Oggetto: invio della versione definitiva delle Osservazioni delle associazioni ambientaliste alla procedura di Valutazione di Impatto Ambientale sulle parti variate del "Progetto definitivo del nuovo collegamento ferroviario Torino-Lione parte comune italo-francese, tratta in territorio italiano da confine a Susa-Bussoleno" depositata da LTF ai sensi degli artt. 166, 167 e 182 e segg. Del Dlgs n. 163/2006 2006, come da avviso al pubblico del 15 aprile 2013

Qui di seguito si inviano, nei termini di legge, le Osservazioni delle associazioni ambientaliste nell'ambito della procedura di Valutazione di Impatto Ambientale sulle parti variate del "Progetto definitivo del Nuovo collegamento ferroviario Torino-Lione parte comune italo-francese, tratta in territorio italiano da confine a Susa-Bussoleno" depositata da LTF ai sensi dell'artt. 166, 167 e 182 e segg. Del D.lgs. n. 163/2006 2006, come da avviso al pubblico del 15 aprile 2013

Fig. 1 – Traffico merci nel corridoio transalpino della Valle di Susa : dati storici vs capacità

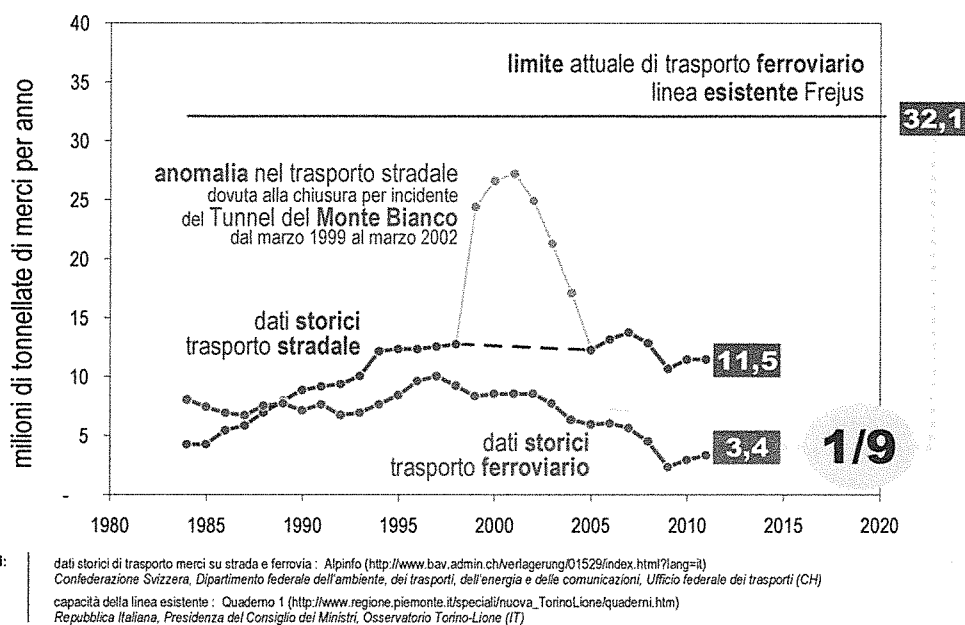
Il traffico merci trasportato su ferrovia (curva rossa in Fig. 1) registra da oltre un decennio una notevole riduzione: il dato più recente (3,4 milioni di tonnellate nel 2011) è pari a circa un terzo del massimo storico (10,1 milioni di tonnellate nel 1997).

Il traffico merci trasportato su strada (curva blu in Fig. 1) è sostanzialmente stabile dalla prima metà degli anni '90. I valori registrati nel quinquennio 1999-2004 (curva grigia in Fig. 1) costituiscono un'anomalia di carattere temporaneo dovuta alla forzata deviazione dei flussi di traffico per effetto dell'incidente sul Tunnel stradale del Monte Bianco (24 marzo 1999). A seguito della sua riapertura al transito dei mezzi pesanti (9 marzo 2002), in pochi anni il trasporto su strada in Valle di Susa si è ricondotto al livello pre-anomalia. Il dato più recente (11,5 milioni di tonnellate nel 2011) è di poco inferiore alla media registrata nel quindicennio precedente (12,5 milioni di tonnellate tra 1996 e 2010, esclusa l'anomalia verificatasi).

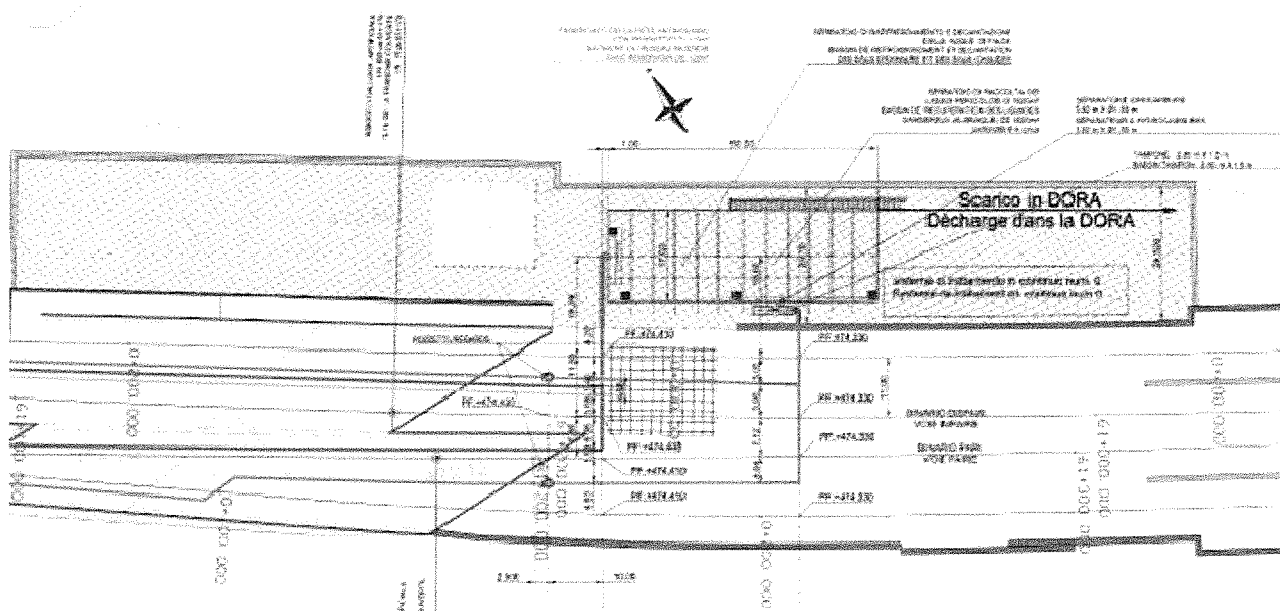
Per quanto riguarda l'utilizzo delle acque captate in sotterraneo, le figure seguenti dimostrano che all'imbocco est del tunnel di base a Mompantero, le acque fuoriescono in tre condutture separate ma al momento dell'immissione in vasca le acque definite dai progettisti freatiche e potabili, comprese quelle calde finiscono in un solo vascone. Si deduce che l'analisi delle acque calde sono state effettuate al momento della captazione e che se immesse nella vasca non sono inquinate a subiranno un trattamento di depurazione. La portata delle acque confluenti è enorme; c'è il rischio che venga immessa nella Dora Riparia acqua inquinata.

Per ciò che riguarda la captazione dei liquidi pericolosi va annotata la dimensione della vasca e quindi l'enorme quantità dei liquidi pericolosi prodotti contenenti evidentemente agenti chimici ed idrocarburi da trattare.

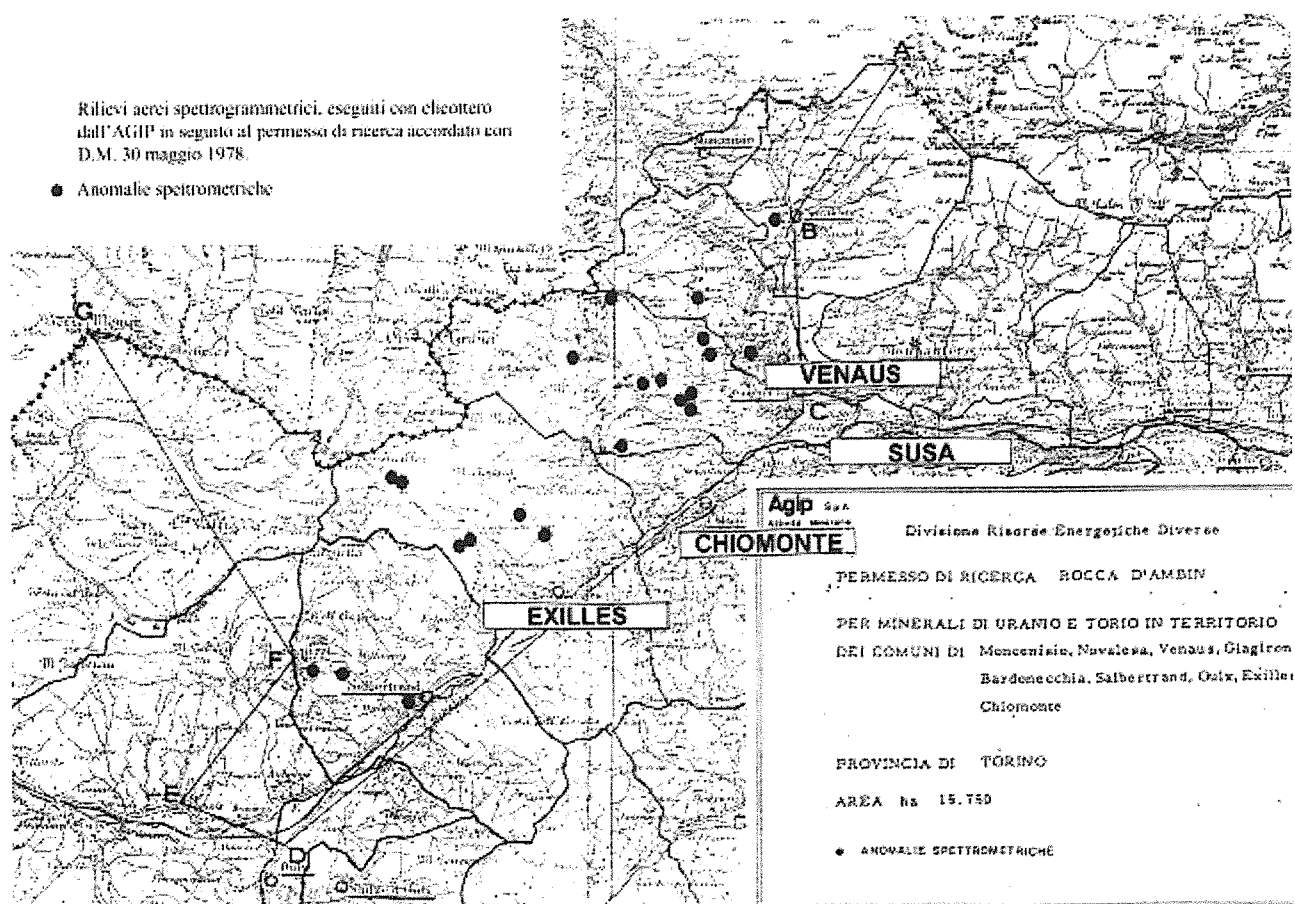
La presenza ubiquitaria di tale minerale rinvenuta nei sondaggi non fornisce una valutazione precisa del tenore di rocce amiantifere che s'incontreranno durante gli scavi, effettuati in questo primo tratto in tradizionale.

Nel documento PD2_C3B_0083_00-05-04_10-01_Analisi dei rischi litologici_B_F, si dichiara che sarà effettuata un “*ispezione al fronte di scavo da parte di un geologo per la valutazione della tipologia dei litotipi scavati e identificazione dei campioni da inviare a laboratorio per analisi: le analisi devono fornire il contenuto in amianto totale*”; tuttavia non è specificato se l'ispezione del fronte di scavo viene fatta di continuo o una tantum.

xiv. *Entità estremamente elevata degli impatti calcolati*

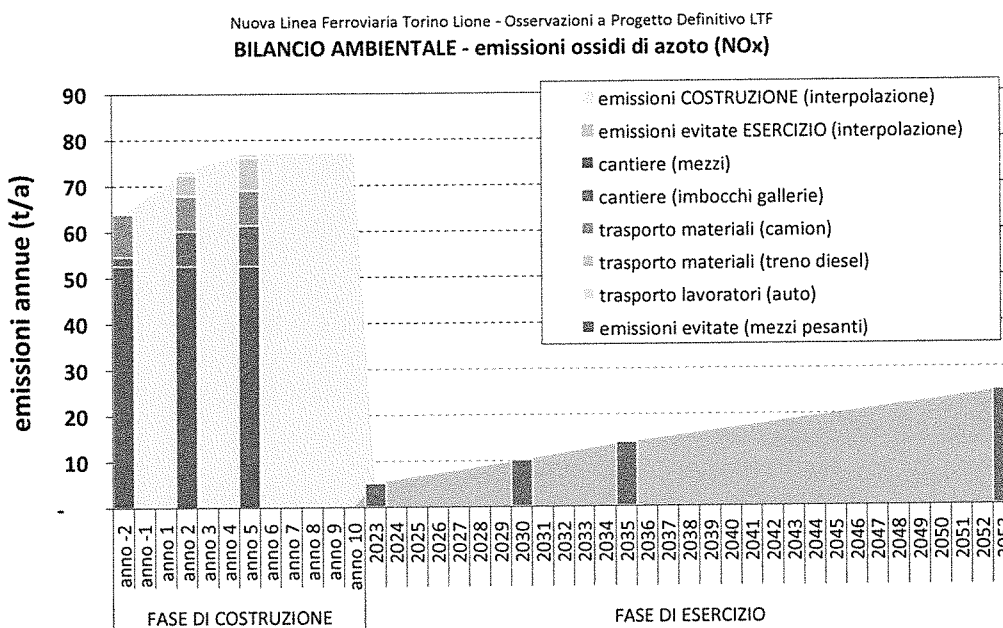
Qualora confermati, i risultati presentati nel SIA LTF indicano impatti sulla componente Atmosfera estremamente rilevanti con contributi sensibilmente elevati delle attività di cantiere alle concentrazioni di inquinanti, tali da originare significativi peggioramenti della qualità dell'aria locale.

A tale riguardo, tenuto conto della generale situazione pregressa di elevato inquinamento atmosferico caratterizzante buona parte del comprensorio territoriale bersaglio degli impatti in esame, si evidenziano notevoli rischi di ampio superamento dei valori limite di protezione della salute umana e della vegetazione, anche in ampie zone esterne alle aree di cantiere.

A titolo di esempio, si segnala in particolare il picco di ricaduta di ossidi di azoto (NO_x) nell'Oasi di Chianocco, indicato in corrispondenza del sito denominato "Oasi di Chianocco 2" (SIA LTF, Tomo 2, Tabella 63, pag. 170). Tale valore (41,05 µg/Nm³) eccede largamente il limite ammesso per la protezione della vegetazione (30 µg/Nm³).

Nuova Linea Ferroviaria Torino Lione - Osservazioni a Progetto Definitivo LTF
BILANCIO AMBIENTALE - emissioni di polveri fini (PM10)

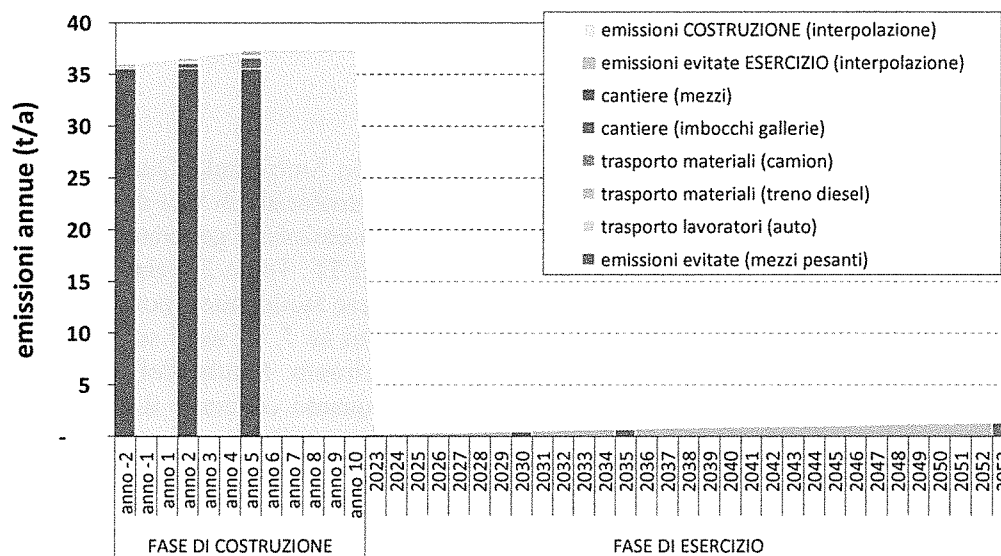
Il SIA LTF omette il confronto delle emissioni in termini di Bilancio Ambientale. Questo può essere valutato ponendo a confronto le emissioni annue evitate nel comprensorio territoriale in fase di esercizio (indicate nel SIA LTF, Tomo 2, Tabella 64, pag. 172) con la sommatoria delle emissioni generate in fase di costruzione nel medesimo comprensorio territoriale (come specificate nel SIA LTF, Tomo 2, Tabelle 39, 41, 50, 53 e 59, da pag. 114 a pag. 128). I flussi di massa giornalieri possono essere facilmente riportati in termini di valori annui tenendo conto che le attività di cantiere si svolgono 7 giorni su 7, 12 mesi su 12 (come indicato nel SIA LTF, Tomo 2, pag. 111). I grafici seguenti indicano il confronto. Risulta del tutto evidente come il bilancio ambientale sia fortemente negativo, in particolare per quanto concerne il parametro PM10. Una verifica puntuale su questi elementi emersi nel presente SIA è imprescindibile.
